福島第一原子力発電所第3号機
使用済燃料プールへの鉄骨落下事象に係る追加報告

平成24年10月

東京電力株式会社

その後、当社は原子力規制委員会より「福島第一原子力発電所第3号機使用済燃料プールへの鉄骨落下事象について（追加指示）」（原規福発第121010002号 平成24年10月10日）を受領した。

図 燃料被覆管最高温度の推移

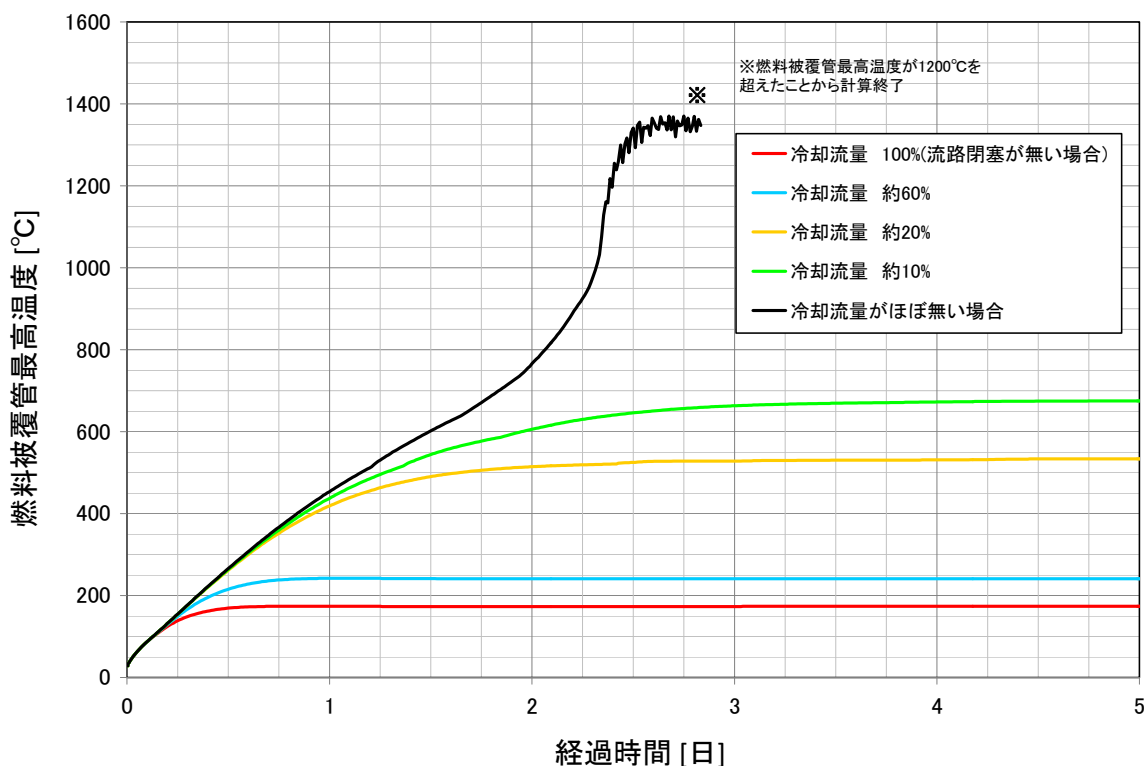
1. がれき撤去にあたって、東京電力は協力会社と連携して慎重に状況調査計画を検討した上で作業に着手すること。
2. 使用済燃料の状態確認においては、直接確認する方法（例えば水中カメラによる確認結果）も加えること。
3. 使用済燃料プールの冷却水が喪失した場合における使用済燃料の健全性及び影響評価について、追加検討を行うこと。

燃料集合体の上部のがれき等が無く流路閉塞が無い場合には、空気により燃料集合体が十分冷却されるため、燃料被覆管の最高温度は200°C程度にとどまる計算結果となった。

燃料集合体を流れる空気の流量（以下、冷却流量）が減少すると被覆管温度は上昇し、冷却流量が流路閉塞が無い場合の約10%の場合には、燃料被覆管の最高温度は700°C程度となった。

冷却流量がほぼ無い場合には、燃料被覆管の酸化反応が加速する温度に至り、燃料被覆管温度が急上昇する結果となった。

また、燃料被覆管の酸化反応加速による燃料被覆管温度の急上昇が始まるまでの時間は、冷却流量がほぼ無い場合において2日程度となった。

第3号機使用済燃料貯蔵プール内の状況はまだ十分に調査できていないが、一部の使用済燃料ラックを確認したところ、燃料集合体の上部に多くのがれき等が堆積していることを確認している。使用済燃料のがれき等による冷却流路の閉塞程度を映像から確認することは困難であるが、冷却流量がある程度確保されていれば、空気冷却により燃料被覆管の最高温度は酸化反応が加速するには至らない。一方、冷却流量がほとんど無い場合においては、冷却水が喪失してから2日程度で燃料被覆管温度の急上昇が始まる可能性がある。
